改善箇所説明図

基準不適合発生箇所

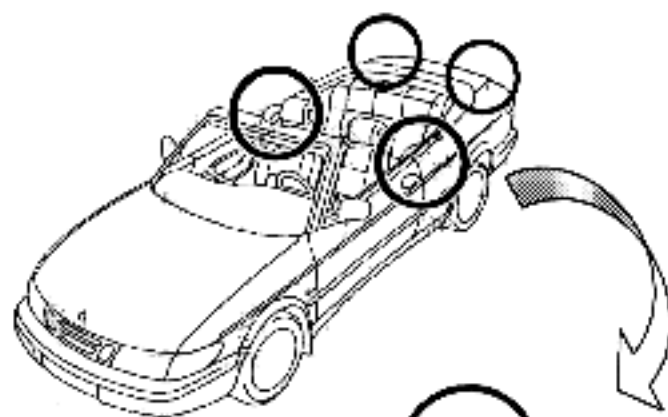
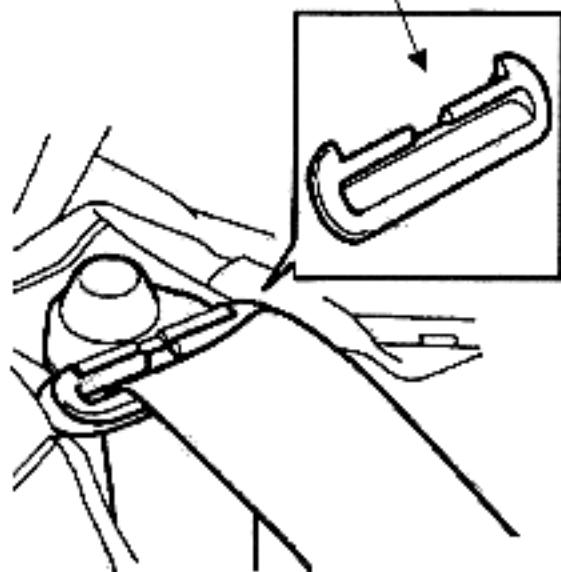
コンバーチブル車両の座席ベルトにおいて、肩ベルトガイドの形状が不適切なため、そのままの状態で使用を続けると、当該座席ベルトが肩ベルトガイドとベルト巻取装置間でねじれ、最悪の場合、当該座席ベルトを引き出せなくなるおそれがある。

全車両、肩ベルトガイドにねじれ防止用アダプタを取付ける。なお、座席ベルトがねじれているものは修正する。
